Objet : BRUXELLES. Rue du Marché aux Herbes, 72.

Demande de permis d'urbanisme visant à transformer la devanture en infraction et apporter des transformations structurelles intérieures avec création d'un accès séparé pour le logement.

Avis de la CRMS

Situation actuelle (photo CRMS, novembre 2021) et projetée (extraits du dossier)

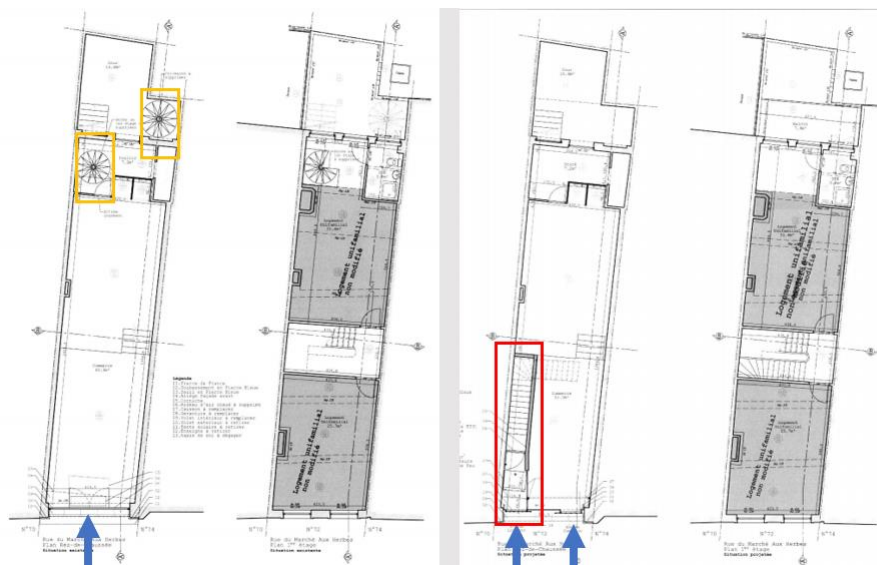
La devanture actuelle, composée de quatre panneaux entièrement vitrés, résulte d'un aménagement réalisé en infraction en 2002, lui-même aménagé dans les années 70 dans un encadrement en pierre blanche ouvrant totalement le rez-de-chaussée. Aujourd'hui, la devanture fait l'objet d'une nouvelle demande de transformation tout en conservant l'encadrement des années 70. Un accès séparé vers les étages de logement serait créé dans la travée gauche, et l'entrée du commerce à droite. La devanture serait divisée en trois parties entièrement vitrées, comprise dans une structure aluminium brun noisette, à divisions verticales à intervalles très restreints et dans des plans différents pour donner l'effet de portes coulissantes. Le vitrage de l'entrée séparée vers les étages de logement serait translucide.

La création d'un accès séparé vers les logements aux étages est positive et conforme aux dispositions du RCUZ. En revanche, d'un point de vue esthétique, la nouvelle structure des entrées, à divisions verticales, serait extrêmement prégnante dans cette façade assez étroite (4,50m). La composition très chargée serait peu conforme à la nécessaire visibilité d'un espace commercial et à la continuité visuelle d'un cordon commercial dans la rue du Marché aux Herbes mais aussi peu intégrée dans une zone à forte valeur patrimoniale. **La Commission émet un avis défavorable sur la proposition de devanture. Elle demande de revoir le projet et de prévoir une composition qui serait plus en accord avec l'esprit et les prescriptions du RCUZ (véritable châssis sur allège, enseigne à placer plutôt sur l'encadrement de pierre, sous le cordon du 1^{er} étage, etc.). Le volet devra être ajouré, le cas échéant.**
